Keuringsverslag van een elektrische laagspanning- en zeer lage spanningsinstallatie

NIET CONFORM

Straatnaam Heesstraat
Huisnummer 108
Busnummer
Postcode 3740
Gemeente Hees
Land België

Controlebezoek van een oude huishoudelijke elektrische installatie van een wooneenheid bij verkoop op vraag van de verkoper volgens (KB 08/09/2019) - AREI Boek 1- 8.4.2. en 8.2.1. en 4.2.4.3.

Afbeelding schakel- en verdeelbord:

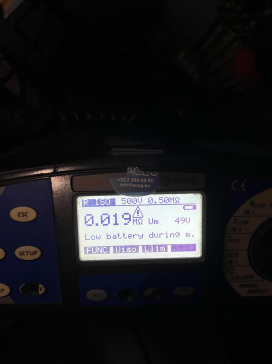
- I1.01 Eéndraadschema van de installatie is te voorzien en/of te vervolledigen. (Boek 1 Afdeling 2.12 - 2.13 en 3.1.2 en 9.1.2)
- I1.02 Situatieschema van de installatie is te voorzien en/of te vervolledigen. (Boek 1 Afdeling 2.12 - 2.13 en 3.1.2 en 9.1.2)

- I2.01 De waarde van de isolatieweerstand van één of meerdere stroombanen is kleiner dan 0,5M ohm Kring C (Boek 1 Onderafdeling 6.4.5.1.)
- I3.08 Een demonteerbaar aansluitstuk (aardingsonderbreker) dient aangebracht te worden in de aardgeleider teneinde de meting van de aardweerstand mogelijk te maken. (Boek 1 Onderafdeling 5.4.3.5.)

- I8.07 Leidingen zijn te bevestigen met aangepaste bevestigingsmiddelen. (Boek 1 Onderafdeling 5.2.2. en 5.2.9.)
- I8.08 De geleiders van het type VOB moeten in daarvoor bestemde buizen, kabelgoten geïnstalleerd worden. (Boek 1 Onderafdeling 5.2.9.3. en 5.2.9.6.)

- I8.13 Kabels van het type VTLmb, LMVVR, COAX, VVT zijn verboden en dienen vervangen te worden door een type conform Boek 1 Onderafdeling 5.2.1.2.
- I9.02 Schakelaar, contactdoos of aftakdoos herschikken en opnieuw bevestigen. (Boek 1 Onderafdeling 1.4.1.3.)

- I9.03 De verbindingen dienen verwezenlijkt te worden in borden, verbindings- of aftakdozen, aan de klemmen van schakelaars, contactdozen of verlichtingsarmaturen. (Boek 1 Onderafdeling 5.2.6.1.)

- I9.06 Niet alle contactdozen op LS zijn kinderveilig en/of voorzien van een beschermingscontact (NBN C61-112). (Boek 1 Onderafdeling 1.4.2.3. en 5.3.5.2.)

- I9.14 Contactdozen die voorzien zijn van randaarding in de vaste installatie, dienen vervangen te worden naar stopcontact met pen-aarde (centrale aarding). (Boek 1 Onderafdeling 5.3.5.2.a)
